**Niedersächsische Landesbehörde für
Straßenbau und Verkehr
Dezernat 33 - Planfeststellung -
Auf der Hude 2
21339 Lüneburg**

Datum: 13. Juli 2012

Planfeststellungsantrag für A 39

Beteiligung der Hansestadt Lüneburg nach § 73 Abs. 2, 3a VwVfG

Auswertung Verkehrsdaten

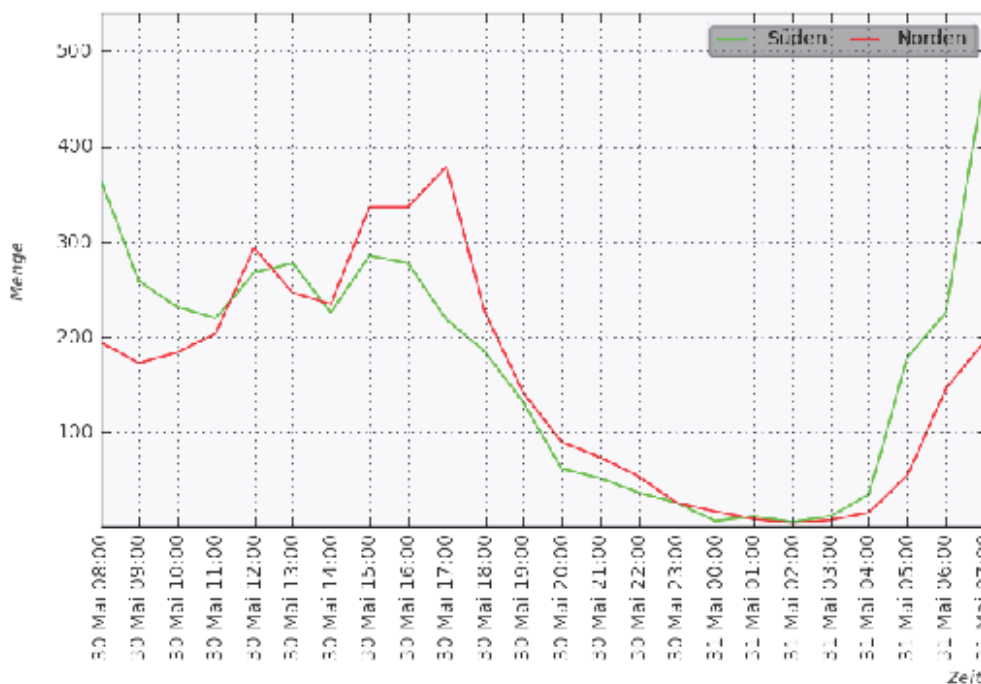
Diese angenommene Verkehrsbelastung ist nicht zutreffend, womit eine ordnungsgemäße Abwägung nicht gewährleistet ist. Verkehrsgutachterlich bestätigte Zählergebnisse der Hansestadt Lüneburg haben nämlich ergeben, dass im Bereich der Stadtkoppel deutlich höhere Verkehrsbelastungen bestehen. So wurde in Spitzenstunden am Nachmittag eine Verkehrsbelastung von ca. 370 Kfz festgestellt, wie aus dem nachfolgend dargestellten Untersuchungsergebnis deutlich wird:

Hieraus ergibt sich, dass die verkehrliche Leistungsfähigkeit des bestehenden Kreisverkehrsplatzes an der Bleckeder Landstraße auf Grundlage der aktuellen Zählergebnisse durch Ergänzung der Verkehrsuntersuchung für die A39 neu zu beurteilen ist. Die in diesem Zusammenhang ggf. notwendigen Folgemaßnahmen sind zur Bewältigung des durch die Maßnahme A39 aufgeworfenen Konflikts dem Vorhabenträger aufzugeben.
